BWR事業者のSBO時における 格納容器隔離弁の閉止操作手順について

2024年3月13日
原子力エネルギー協議会
(ATENA)

参考5：東海第二発電所 RCW配管への制限弁の設置について

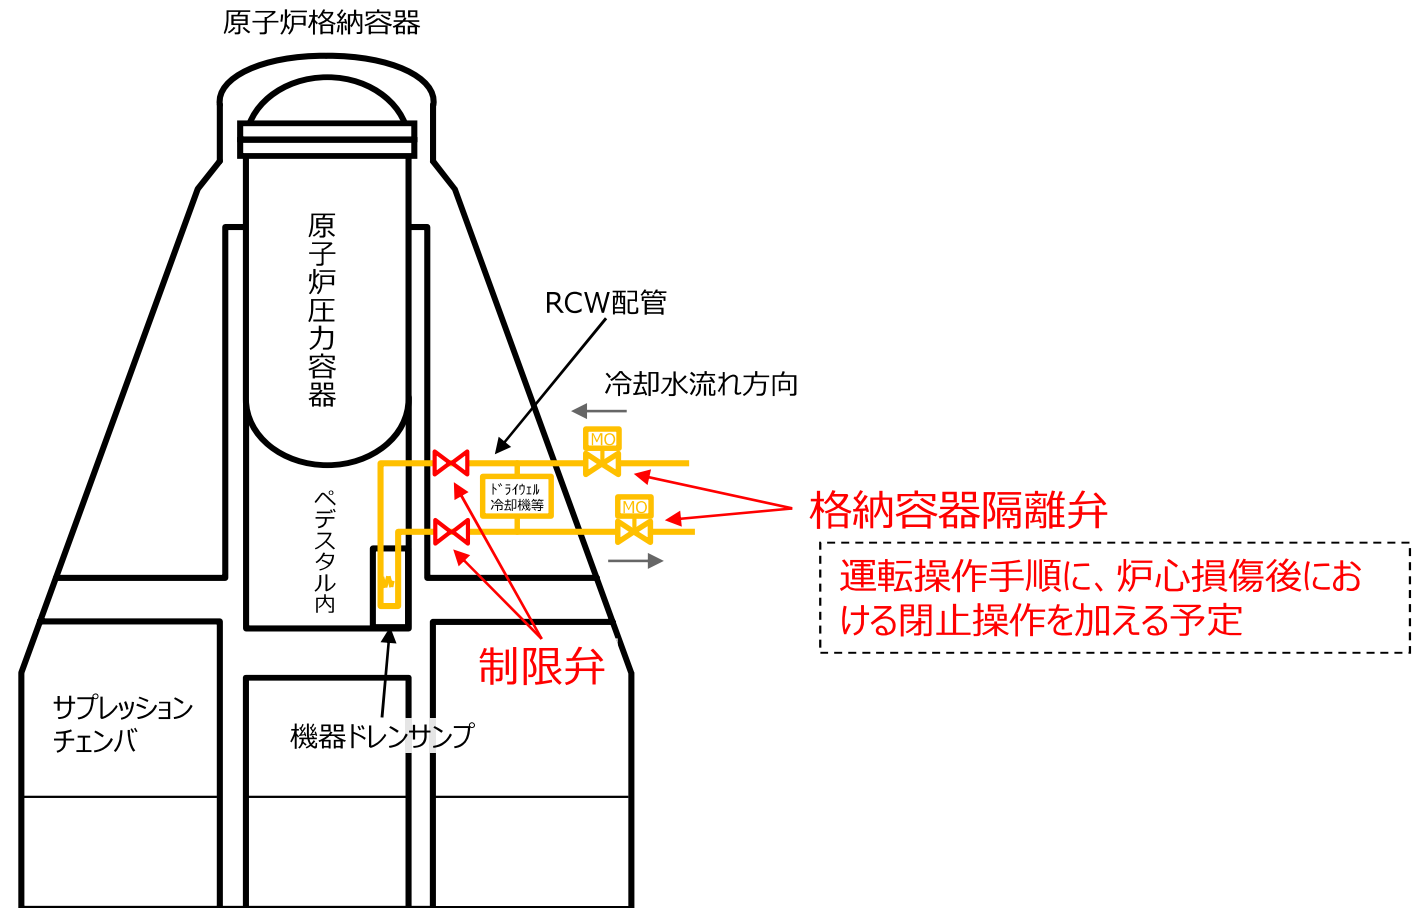
- 新規制基準対応として、事故が発生した場合にペDESTAL内への水の流入を制限するため、RCW配管に制限弁を設置することとしている（ペDESTAL外）。制限弁はSA電源からの給電が可能な電動弁とするとともに、PCV圧力高信号及びRPV水位異常低下により自動閉する。また、環境条件として200℃・2Pdを想定し設計を行う。
- この対策により、仮にペDESTAL内でRCW配管が損傷しても、制限弁を閉止することでRCW配管を経由した放射性物質の格納容器外への放出の抑制に期待できる。

参考6：EOPへの追加事項

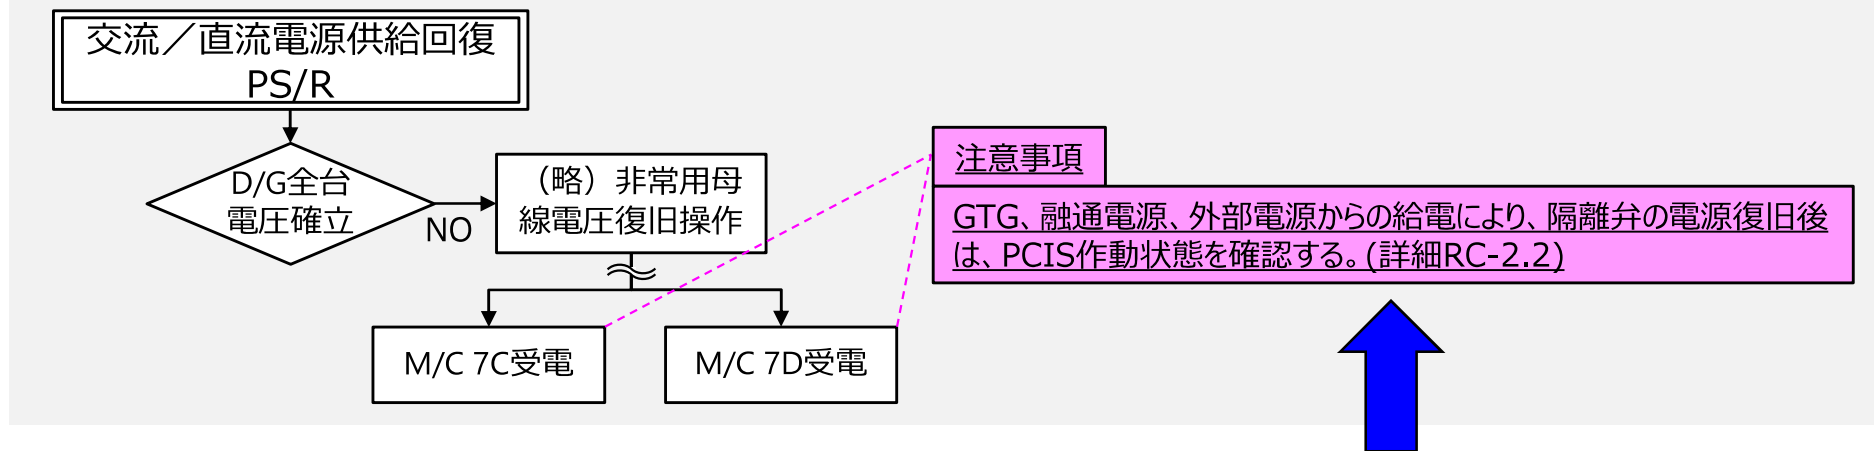
✓ EOPに1 F事故の教訓として記載を充実

○ 1 F事故の教訓

1 F 1号炉においてR C W配管やR C Wサージタンクの高線量汚染が確認されており、落下した溶融燃料が格納容器ペDESTAL内にあるR C W配管を損傷し、放射性物質等のリークパスを形成したことが推定されている。

この知見を踏まえ、隔離弁の電源復旧後はペDESTAL配管損傷による放射性物質の系外放出防止のため、R P V破損前までにP C V内側・外側隔離弁（P C I S）の作動状態を確認すること。

AM設備別操作手順書：第一ガスタービン発電機起動（抜粋）

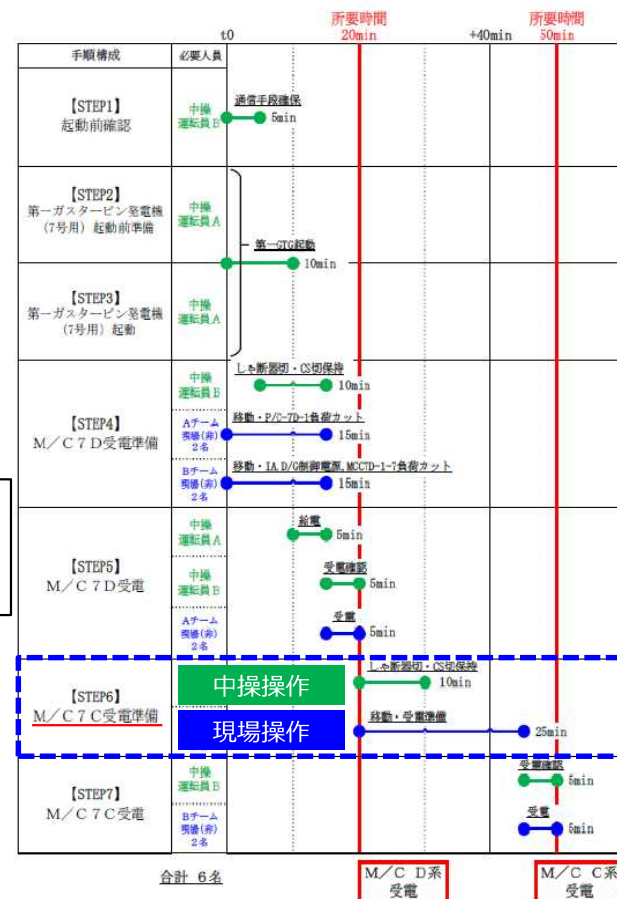
【隔離弁電源負荷の追加】

SA時に使用する手順（AM設備別操作手順書）において、SBOとなった際にSA電源から受電を行う手順を定めているが、当該手順では炉心への注水を最優先とすることから受電する負荷を限定しており、片側の一部隔離弁の電源については受電しない手順としていた。しかし、今回の1F1号炉の知見を踏まえ、隔離弁の閉止を確実にするために、追加でC系の非常用母線の受電時に受電する負荷として隔離弁を追加することとした。（D系については既に受電する負荷として手順に入っている）

隔離弁を負荷に持つ
MCCを受電対象として
追加

中央制御室にて機器起動阻止の操作スイッチの操作が4件追加となるが、現場操作に比べ中央制御室での操作は所要時間が短いため影響はない。現場にて電源を受電する際に「切」操作としていたしゃ断器を「入」へ変更するが現場所要時間は変わらない。よって影響はない。
